Dot. Zapytania ofertowego na zakup znaków drogowych i urządzeń bezpieczeństwa ruchu drogowego wraz z dostawą do siedziby zamawiającego do pomieszczeń magazynowych przy ul. Asfaltowej 1 w Zagościńcu.

Dot. Poz. 26 zał. 1

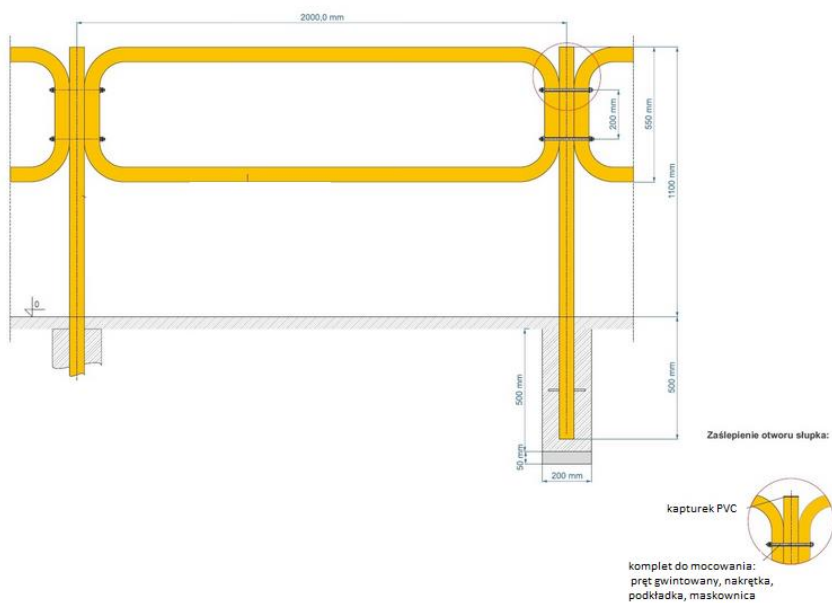
Z jakich rurek mają być wykonane owe bariery U-12a? Proszę określić średnicę rur oraz grubości ścianek ramy, poprzeczki (poz. 26), słupków i przęseł (poz. 27).

U-12a (rama z 1 poprzeczką) 2m

- długość - 2000 mm,
- wysokość – min. 1500 mm (nad gruntem 1100 mm, w gruncie 400 mm),
- stalowa rura nośna Ø 48,3/2 mm,
- stalowa poprzeczka Ø 48,3/2 mm,
- ocynk + malowanie proszkowe - kolor BIAŁY (wg palety RAL 9003),
- czerwone pasy - wyklejane z folii odblaskowej I GENERACJI,
- sposób montażu - BETONOWANIE W GRUNCIE
-
